<b>KREIS STEINFURT</b> Dez. III / 66 Straßenbauamt Projekt: <b>K 24n Nord, Ibbenbüren</b>	<b>Feststellungsentwurf Deckblatt A</b>		
	Unterlage: 3 A	Blatt-Nr.: 1/1	
<b>K 24n, Westumgehung Laggenbeck, Abschnitt Nord: K 19 bis L 501 von Bau-km 1+050 bis 2+716</b>	Datum	Zeichen	
	bearbeitet	17.08.2021	Lütke Lanfer
	gezeichnet	17.08.2021	Fehr
		<b>Übersichtslageplan</b>	
Maßstab: 1:5.000			
Aufgestellt:	Kreis Steinfurt Dez. III / Straßenbauamt im Auftrag		
Steinfurt, den 17.08.2021	gez. Rik Fehr

<p><b>KREIS STEINFURT</b> Dezernat III / 66 Straßenbauamt</p>	<b>Feststellungsentwurf</b>	
	Unterlage: 3	Blatt-Nr.: 2
Projekt: <b>K 24n Nord, Ibbenbüren</b>	Datum	Zeichen
<p><b>K 24n, Westumgehung Laggenbeck, Abschnitt Nord: K 19 bis L 501 von Bau-km 1+050 bis 2+716</b></p> <p>Aufgestellt: Steinfurt, den 28.03.2017 gez. Selker</p>	bearbeitet	01.03.2017
	gezeichnet	01.03.2017
	geprüft	02.03.2017
Übersichtslageplan - Variantenvergleich		Maßstab: 1:5000
bearbeitet		Lütke Lanfer
gezeichnet		Breuer-Janning
geprüft		Zuidinga

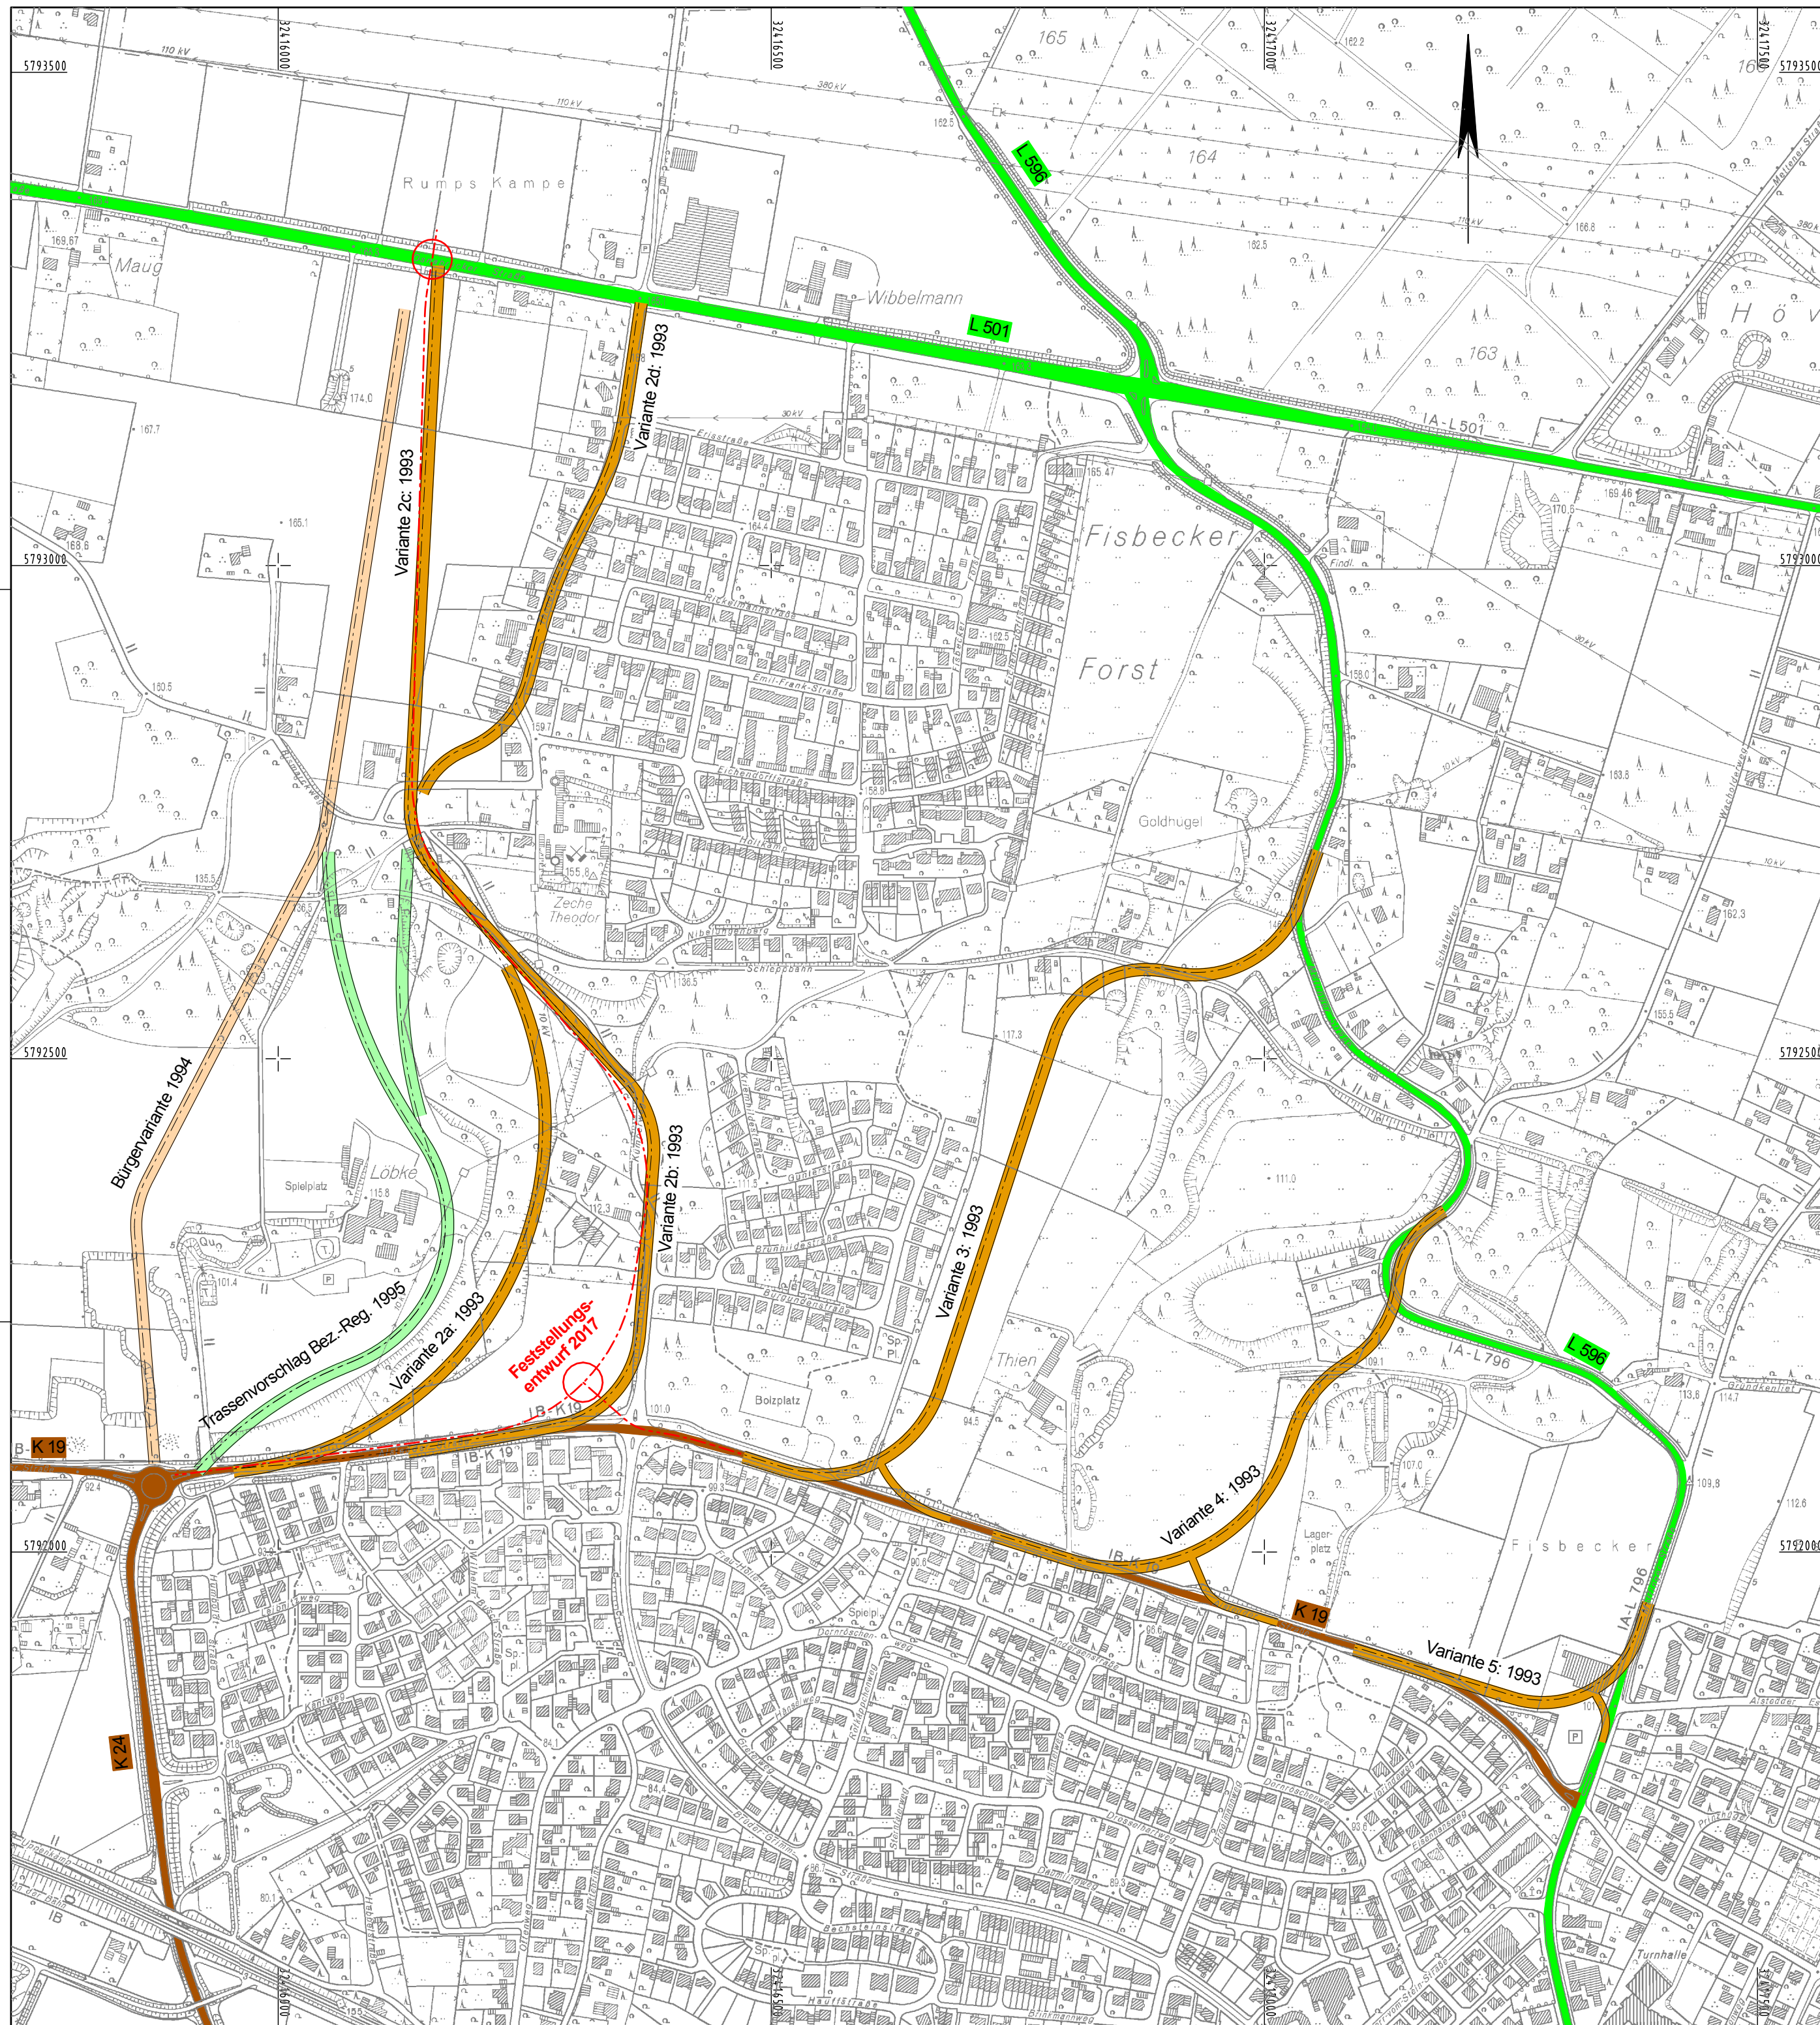
Datum	gez.	Änderung	Datum	gez.	Änderung
10.08.2021	As	Verlängerung der Zufahrt von der Theodorstraße			
10.08.2021	As	Ergänzung Baumschutz			
Kataster:		zul. geänd.:	Topografie:		zul. geänd.:
